**Oggetto:** Istanza per il rilascio del provvedimento autorizzatorio unico regionale ai sensi dell'art. 27 bis del D.Lgs.152/2006 relativa al Progetto per la realizzazione e l'esercizio di un nuovo impianto agro-fotovoltaico da 5,937 MW (potenza in immissione pari a 5,0 MW) da realizzare alla località Vallone Cupo nel Comune di Termoli (CB) ed opere connesse nei comuni di **Guglionesi (CB)** e Termoli (CB).

Proponente: FOTOVOLTAICO CINQUE SRL.

PARERE DI COMPETENZA DELLA SABAP MOLISE

Figura 14 – Particolare interasse fra i tracker e coltura da impiantare

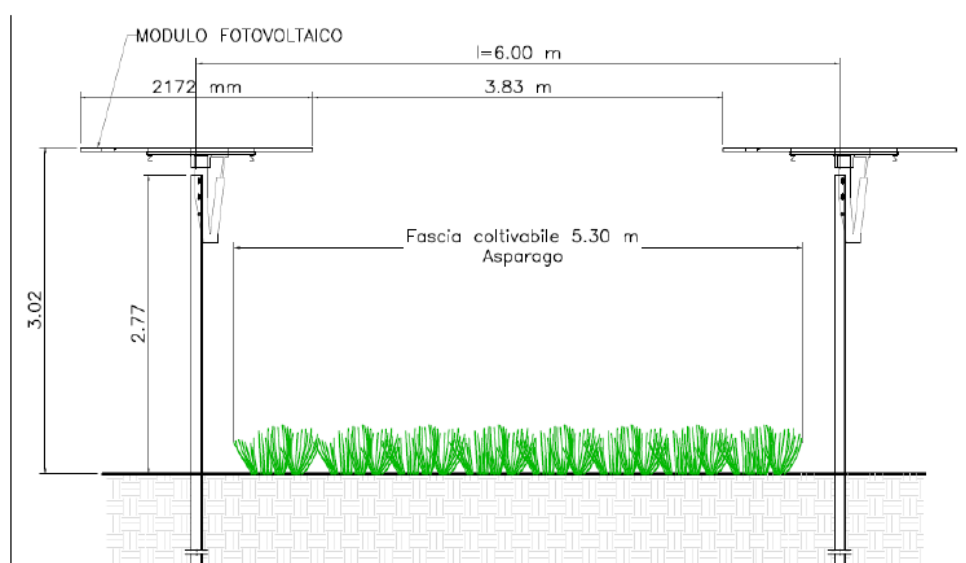
Dal layout presentato è prevista la realizzazione di un impianto di storage dell'energia elettrica prodotta, con l'installazione di almeno 2 container in cui alloggiare le componenti elettrochimiche per l'accumulo dell'energia prodotta.

Infine, si rileva che la conformazione morfologica dell'area risulta non pianeggiante per la presenza di fossi di scolo e valloni che modellano diverse piccole colline su cui installare i tracker fotovoltaici, senza che la ditta abbia opportunamente valutato l'andamento planoaltimetrico dei tracker.

*Carta di intervisibilità elaborata dalla ditta*

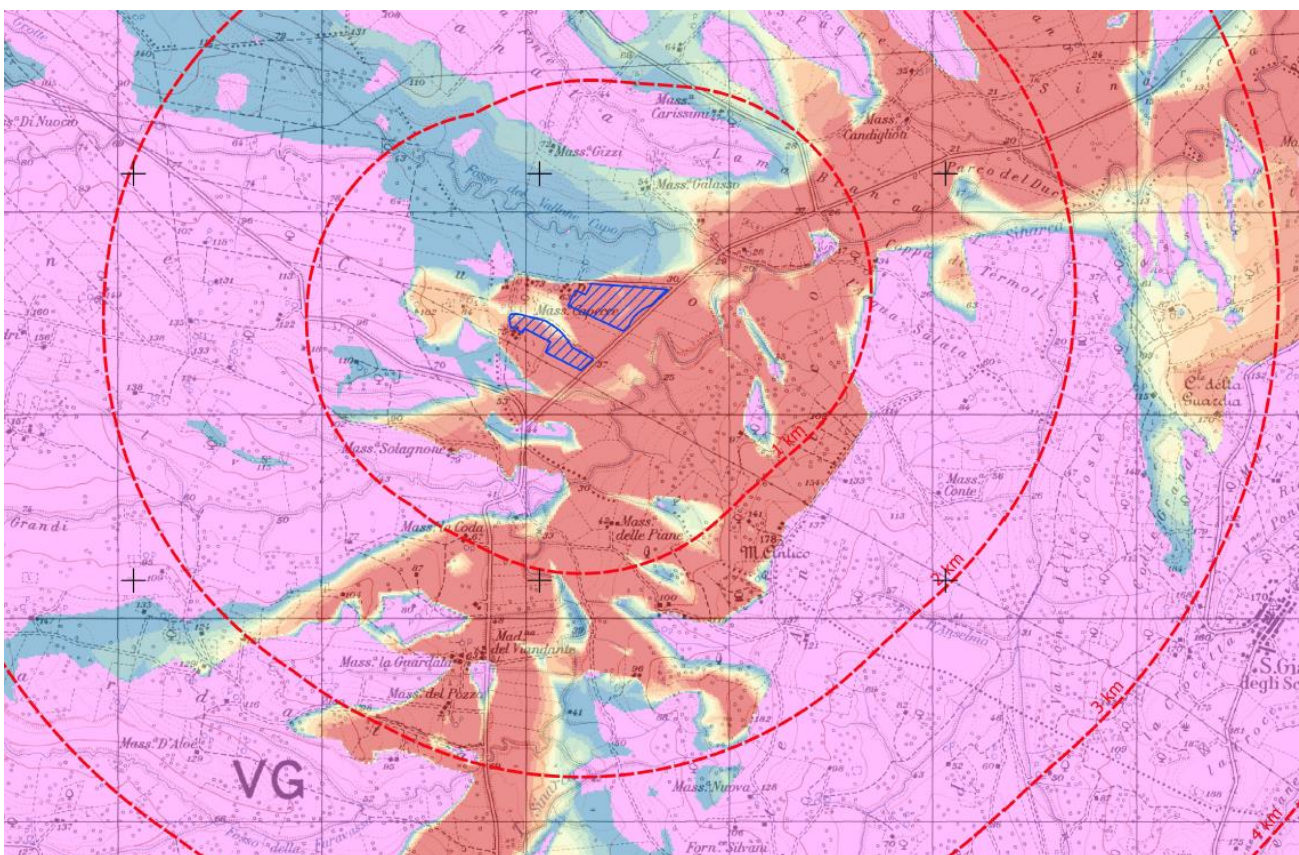
La carta di intervisibilità della ditta, pertanto risulta fondamentale per lo studio della visibilità dei suddetti luoghi. Infatti dalla stessa emerge che da tutti i luoghi sopramenzionati l'impianto

fotovoltaico risulta ampiamente visibile. Dunque da tutti i suddetti luoghi la percezione del paesaggio ne resta segnata.

*Impianti fotovoltaici ed eolici, in corso di valutazione a ridosso della rete tratturale in territorio di Guglionesi. In rosso impianto Fotovoltaico 5. Bandierine con cerchio alla base impianto eolico con VIA NEGATIVA. (Elaborazioni SABAP-MOL).*

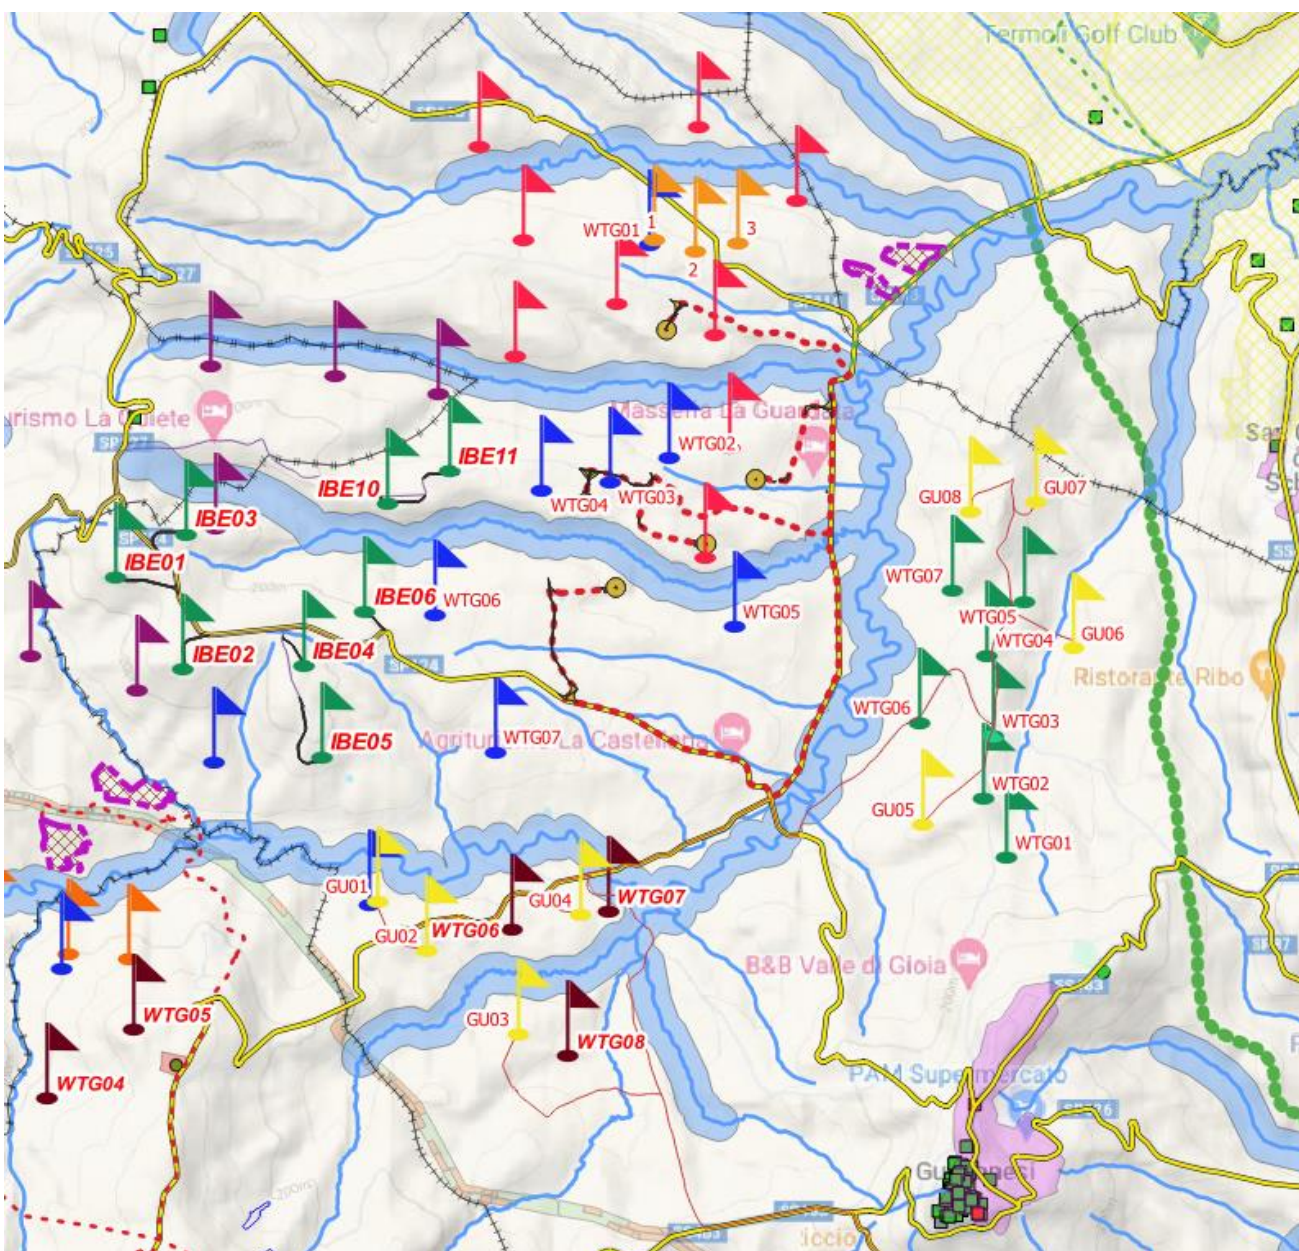
**Se tutti gli impianti eolici e fotovoltaici previsti nell'area dovessero essere realizzati, l'intero ambito ne verrebbe irrimediabilmente alterato in forme incompatibili con gli obiettivi di tutela del piano paesistico.**

L'effetto cumulo attuale, invece, verrebbe percepito all'interno dei coni di visuale che si aprono soprattutto in prossimità delle masserie storiche, dalla strada SP 113 di fondovalle e dalle strade

vicinali con il risultato di un drastico accrescimento dell'alterazione visiva del paesaggio agrario tutelato. Tali visuali restituirebbero, all'interno di un quadro paesaggistico tutelato, la presenza dell'impianto in esame con al contorno il potenziale cumulo con il resto degli impianti in valutazione, con il risultato della modifica percettiva di un territorio agricolo in uno tipicamente industriale.
